TNO-rapport**TNO 2018 R10927****Second opinion advies breedplaten Turfmarkt
147****Building, Infrastructures &
Maritime**Stieltjesweg 1
2628 CK Delft
Postbus 155
2600 AD Delftwww.tno.nlT +31 88 866 20 00
F +31 88 866 06 30

Datum	21 augustus 2018
Auteur(s)	ir. H. Borsje ir. G.G.A. Dieteren
Exemplaarnummer	100316338
Oplage	
Aantal pagina's	55 (incl. bijlagen)
Aantal bijlagen	
Opdrachtgever	Ministerie van Justitie en Veiligheid Turfmarkt 147 2511 DP Den Haag
Projectnaam	
Projectnummer	060.34882/01.01

In het pand Turfmarkt zijn onderdelen van de ministeries van BZK en JenV gehuisvest. In overleg tussen de bestuurders en de medezeggenschapsorganen is besloten een inventarisatie van risico's te laten plaatsvinden op de vloerconstructie, en in dat kader TNO om een second opinion te vragen op een drietal aspecten:

Figuur 3.1: Detail 07b; aansluiting vloerdelen aan vloer in stabiliteitskern

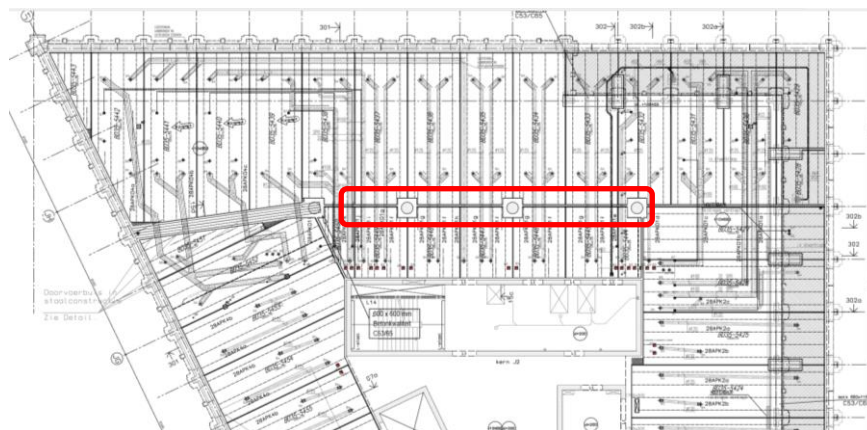
Aangaande dit detail heeft TNO de volgende opmerkingen:

- In bovenstaand detail dsn 07b is in kleur een tweetal mogelijke bezwijkvlakken getekend. Bij deze bezwijkvorm (die bij Eindhoven Airport maatgevend bleek te zijn) wordt er geen wapening aan de onderzijde van de vloer doorsneden. De aansluiting volgens detail dsn 07b wordt door TNO even kritisch geacht als andere plaatnaden waar positieve momenten door primaire krachtsafdracht optreden.

TNO concludeert op basis van de beschikbare informatie dat de aansluiting volgens detail dsn 07b even risicovol is als andere plaatnaden en dat ook hier de

aanwezigheid van positieve momenten ter plaatse van de plaatnaden (trek aan de onderzijde) gecontroleerd moet worden. Dat wil zeggen dat deze delen van de vloer minimaal ingedeeld moeten worden in het “oranje” gebied, met huidig gebruik handhaven.

Figuur 5.1: Voorbeeld van een gebied met geringe delaminatie (bouwdeel C, verdieping 7, gebied 6)

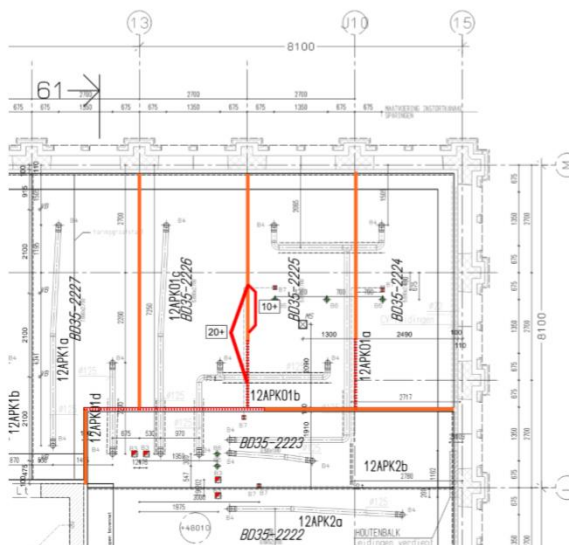
Als de quasi permanente belastingssituatie niet als hoog risico wordt gescoord, is er reeds bij geringe delaminatie besloten om over te gaan tot verdere vervolgstappen. Dit betreft dan in het algemeen ofwel een onderzoek naar het eventueel aanpassen van de belasting (zie paragraaf 5.2) ofwel een nadere beoordeling van het betreffende gebied met de strokenmethode (zie paragraaf 5.3).

Naar het oordeel van TNO is Zonneveld hier heel consequent maar iets te conservatief in geweest. Voor kleine zones met delaminatie, met een beperkte breedte, acht TNO het zeer waarschijnlijk dat die niet zijn ontstaan door “overbelasting”, maar door onvolkomenheden tijdens de uitvoering en/of uitdrogingskrimping van de breedplaten. Die zones geven daardoor geen verhoogd risico, waardoor ze direct ingedeeld kunnen worden in het “oranje” gebied, met huidig gebruik handhaven.

De figuren 5.1 en 5.2 geven twee voorbeelden van gebieden met geringe delaminatie. Een compleet overzicht van de gebieden waar het voorgaande van toepassing is, is weergegeven in hoofdstuk 8.

Conclusie: hoog risico.

Figuur 5.5: Snedekrachten langs de naad als deze niet als scharnier is gemodelleerd (bron Zonneveld [08])

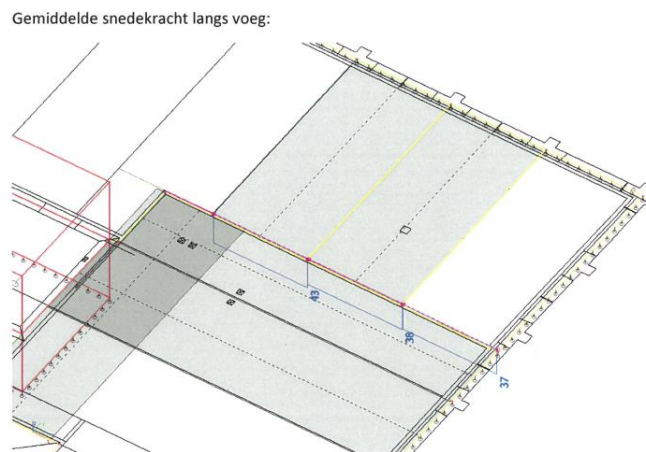
Indien de als “open voeg” aangegeven plaatnaden in de constructie inderdaad bezwijken, zal er, alvorens de aangenomen scharnierverbinding kan ontstaan, eerst een krachtsafdracht plaatsvinden waarbij de nu als scharnier gemodelleerde plaatnaden nog een moment vaste verbinding met de rest van de vloer vormen (situatie zonder scharnier). Het wel of niet kunnen ontstaan van het aangenomen scharnier is afhankelijk van de optredende momenten in de situatie zonder scharnier. Als er hierbij positieve momenten optreden (trek aan de onderzijde) is de grootte hiervan bepalend voor het wel niet blijven functioneren van de plaatnaad! Bij te grote positieve momenten kan er geen evenwicht gevonden worden en zal de aangenomen modellering voor de strokenmethode niet kunnen optreden. Als er in de plaatnaad negatieve momenten ontstaan (trek aan de bovenzijde) is het zeer wel mogelijk dat de aangenomen scharnier verbinding wel kan ontstaan.

Naar aanleiding van het voorgaande is aan Zonneveld gevraagd om de situatie met een tweetal “open voegen” en geen scharnier in de aansluitende plaatnaad ook voor een specifiek geval qua krachtwerving inzichtelijk te maken. De hierbij berekende snedekrachten zijn weergegeven in figuur 5.5.

Het maximaal optredende moment in de aansluiting is lager dan het door Zonneveld uitgerekend moment horende bij een schuifspanning van 0,4 MPa. Op basis van deze berekening kan geconcludeerd worden dat de strokenmethode voor dit geval inderdaad toegepast kan worden. De schematisering met een scharnier is daarbij overigens volgens TNO dan niet nodig.

Figuur 5.6: Delaminatie in de langsnaad die doorloopt tot aan de dwarsnaad (bouwdeel C, verdieping 28, gebied 6)

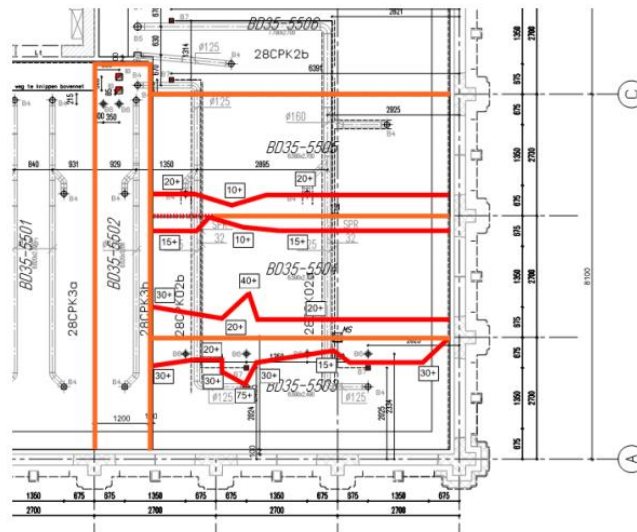
Voor de beoordeling of de strokenmethode wel of niet toegepast kan worden is, zonder dit uitgebreid onderzocht te hebben, door TNO aangenomen dat de aangetroffen delaminatie in de langsnaden (open voegen in het model) niet tot aan de scharnierend veronderstelde aansluiting moet lopen. Bij de delaminatie zoals getoond in figuur 5.6 is een deel van koppelstaven in het scharnier geheel gelegen

in gedelamineerd gebied. De werking van deze koppelstaven is niet aangetoond. In een dergelijk geval kan de strokenmethode naar het oordeel van TNO niet toegepast worden.

Figuur 5.7: Delaminatie in de langsnaad die niet doorloopt tot aan de dwarsnaad (bouwdeel C, verdieping 29, gebied 6)

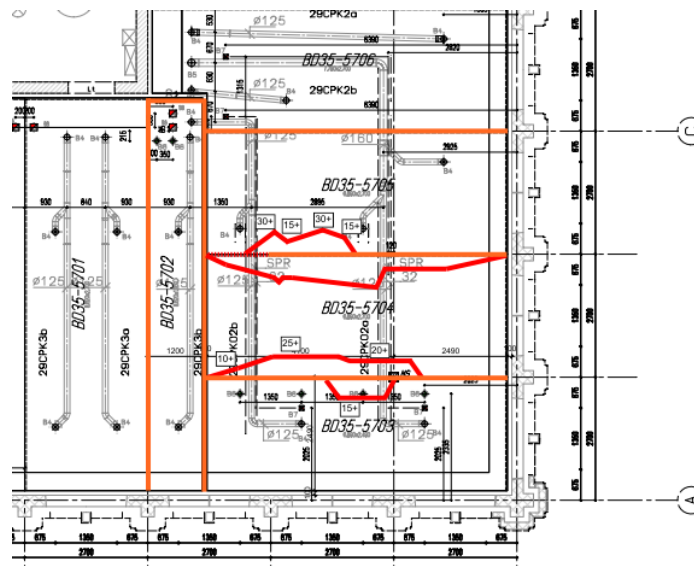
De delaminatie kan echter ook verlopen zoals in figuur 5.7 is aangegeven. Daarbij gaat TNO er vanuit dat de koppelstaven wel voldoende verankerd zijn om de optredende krachten over te kunnen dragen, waardoor het toepassen van de strokenmethode wel is toegestaan. Wat niet wegneemt dat hierbij dus wel nog de als scharnier aangenomen plaatnaad nader onderzocht moet worden op de aanwezigheid van delaminatie.

Figuur 8.2: Bouwdeel C, verdieping 18, gebied 6

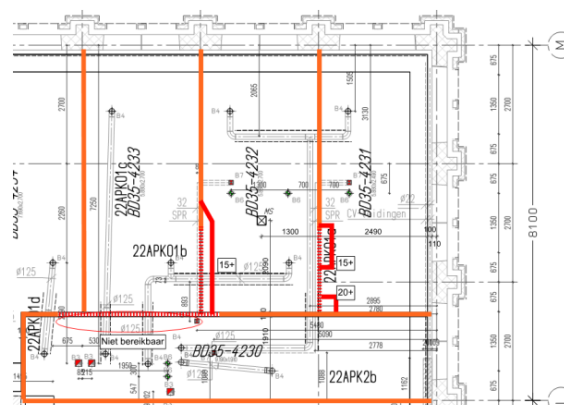
In vervolg op de vorige paragraaf geldt dat bij enkele gebieden de delaminatie in de langsnaden doorloopt tot aan het veronderstelde scharnier. Voor die gebieden is de werking van het veronderstelde scharnier mogelijk niet gewaarborgd, daar een deel van de koppelwapening aan één zijde van de plaatnaad volledig in onthecht gebied gelegen is. Hier wordt toepassing van de strokenmethode door TNO ontraden, hetgeen betekent dat deze gebieden in het "rode" gebied ingedeeld moeten worden.

- Bouwdeel A, verdieping 22, gebied 2
- Bouwdeel C, verdieping 18, gebied 6
- Bouwdeel C, verdieping 22, gebied 6
- Bouwdeel C: Verdieping 28, gebied 6
- Bouwdeel C, verdieping 31, gebied 6

Figuur 8.7: Bouwdeel C, verdieping 29, gebied 7 [08]

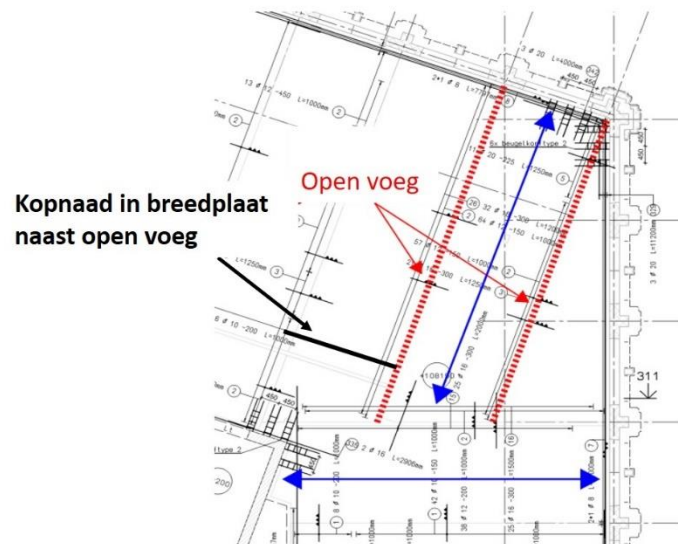
- 8.3.3 *Strokenmethode discutabel daar naastgelegen vloerstrook ook een kopnaad bevat*
Voor een aantal gebieden waar de strokenmethode is toegepast geldt dat er direct naast de als open voeg veronderstelde plaatnaad er een kopnaad in het veld aanwezig is (zie figuur 8.7). Er is voor zover TNO dit kan nagaan niet gecontroleerd wat het spanningsniveau in deze naad wordt. Tevens is niet te voorspellen wat het ontstaan van een scheur in de langснаad voor een effect heeft op deze kopnaad. Mogelijk heeft dit tot gevolg dat deze kopnaad ook onthecht en zodoende faalt. TNO adviseert zodoende om in deze gevallen de strokenmethode niet toe te passen, hetgeen betekent dat deze gebieden in het “rode” gebied ingedeeld moeten worden.

Dit geldt voor de volgende gebieden:
Bouwdeel C, verdieping 29, gebied 7
Bouwdeel C verdieping 32, gebied 7
Bouwdeel C, verdieping 33, gebied 7
